PRODUKTSICHERHEITSHINWEIS ÜBERARBEITUNGSMASSNAHME

DEWALT DHS780 - 305mm Gehrungssäge

DHS780 IDENTIFIZIERUNG UND POSITION DES HINTEREN SCHUTZES

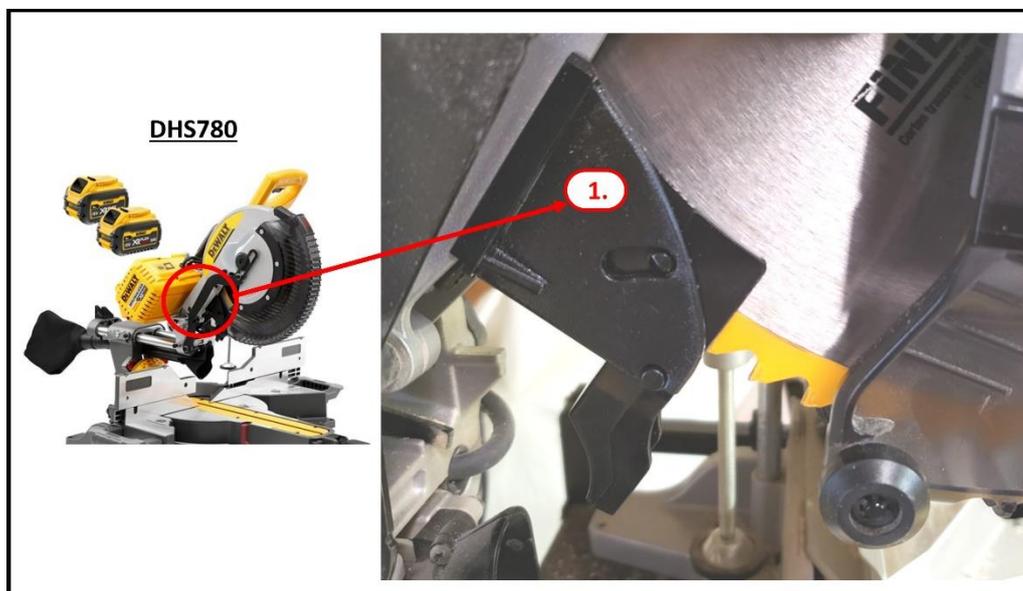
Was ist das Problem? Der hintere Schutz kann brechen oder sich lösen und mit dem Sägeblatt in Kontakt kommen. Wenn der hintere Schutz das Sägeblatt berührt, können Bruchstücke von dem rotierenden Sägeblatt geschleudert werden, die den Bediener oder einen Umstehenden berühren und Verletzungen verursachen könnten.

1. HINTERER SCHUTZ

Der Reparatursatz enthält eine neue Heckschutz- und Staubabweiserbaugruppe, zwei neue Befestigungsschrauben und eine Anleitung. Der mit der Säge mitgelieferte Original-Sägeblattschlüssel, der zum Wechseln der Sägeblätter dient, hat einen T30 Torx-Kopf und kann zum Entfernen der alten Schrauben und zum Ersetzen der neuen Schrauben verwendet werden.
